改善箇所説明図

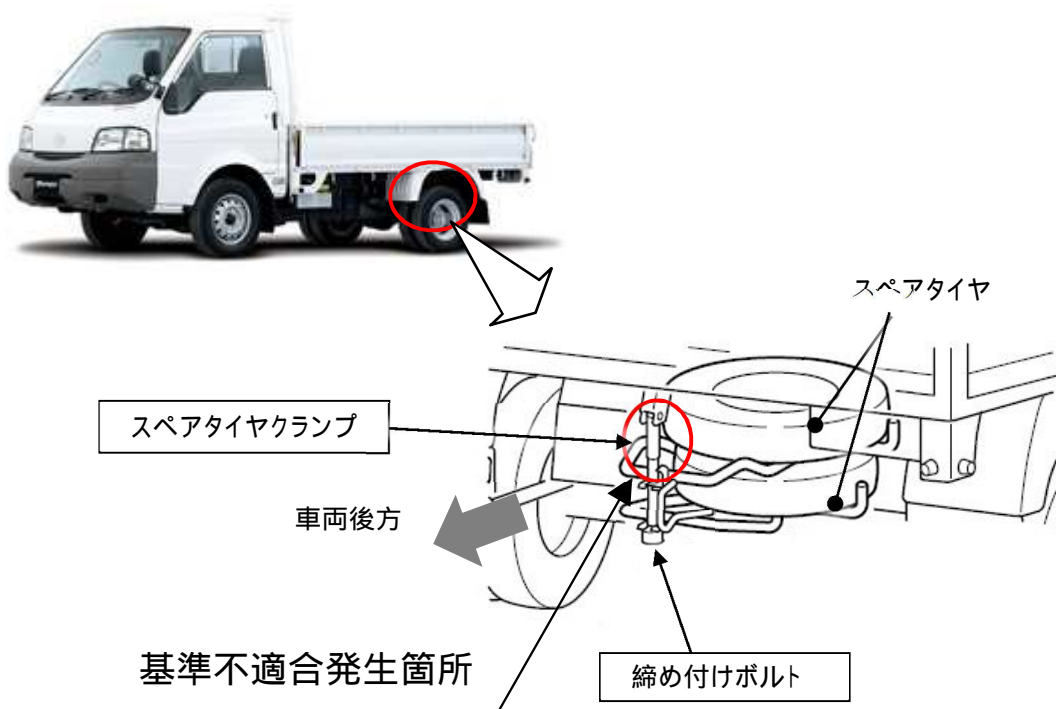
スペアタイヤクランプ（誤品）	スペアタイヤクランプ（正規品）
 （全長） 108mm	 （全長） 123mm

交換修理用部品として販売したダブルタイヤ仕様のスペアタイヤクランプにおいて、製造時の部品管理が不適切なため、正規の仕様と異なる部品を出荷したものがある。そのため、当該部品を組付けた場合、締め付けボルトが緩み、スペアタイヤが脱落し、他の交通の妨げになるおそれがある。

全車両、スペアタイヤクランプを点検し、仕様が異なる場合は正規品に交換するとともに、締め付けボルトを新品に交換する。

識別：スペアタイヤクランプ（上側）に白ペンを塗布する
